## サーバーラック SSR2 シリーズ等の放熱穴の仕様変更のお知らせ

当社のサーバーラック SSR2 シリーズ等や、ネットワークラック SNR2 シリーズの組換記号品（ベンチレーション仕様ドア、後板、天板）の放熱穴の仕様を変更させていただきます。何卒、ご理解とご了承を賜りますよう、よろしくお願い申し上げます。

## 変更内容

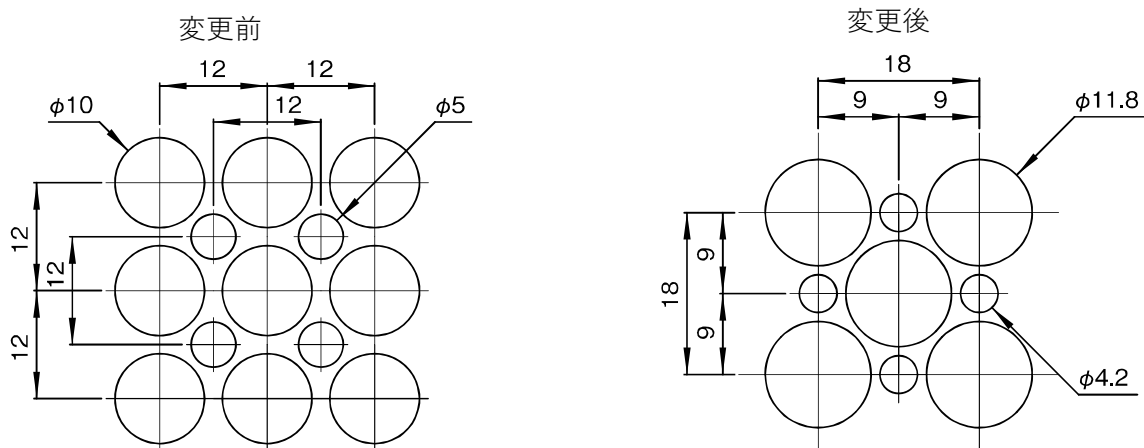
- ・サーバーラック／分割サーバーラック SSR2 シリーズ 全機種
- ・サーバーラック SSRG シリーズ 全機種
- ・ハイサーバーラック SSRH シリーズ 全機種
- ・ネットワークラック SNR2 シリーズ組換記号 ※括弧内は仕様変更後の組換記号  
ドア FDRV (FDRV2) FDLV (FDLV2) RDRV (RDRV2) RDLV (RDLV2)  
後板 RPVS (RPVS2)  
天板 TPV (TPV2) THV (THVS) THV2 (THVD)

2019年5月ご注文分より順次
